Crémaillères FORD Ka (SR2709)

Application : Certaines crémaillères du type Ford Ka (SR2709) sont livrées neuves par ERA Benelux. Cela est fait pour pouvoir garantir une continuité de la livraison. Elles sont vendues comme « reconditionnées », de cette manière la vieille matière vient disponible pour reconditionnement.

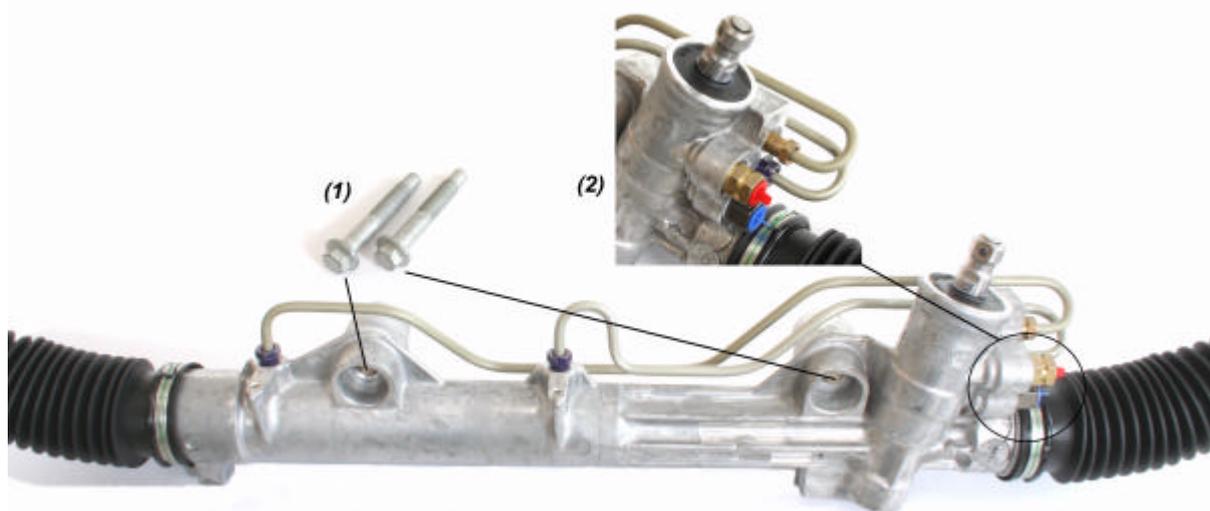
1. Contrairement aux anciens modèles, la fixation de ces crémaillères se fait sur fer. Les caoutchoucs de fixation ne sont plus utilisés dans ces cas. (Les boulons sont fournis avec la crémaillère, voir image n°1).
2. La valve de pression (qui se trouve dans le raccord de haute pression) est pré montée sur les crémaillères neuves et également les connecteurs (voir image n° 2). Ceux-ci peuvent être démontés, car pour les anciens modèles, les connecteurs se trouvent attachés aux tuyaux de haute et basse pression.

Note : Quand vous démontez les connecteurs, faites attention à la valve. C'est une pièce importante dans le fonctionnement de la direction. Ne pas utiliser cette pièce dans cette crémaillère, résulte dans la plupart des cas dans une fuite au dessus près du pinion. La garantie expire naturellement dans ce cas.
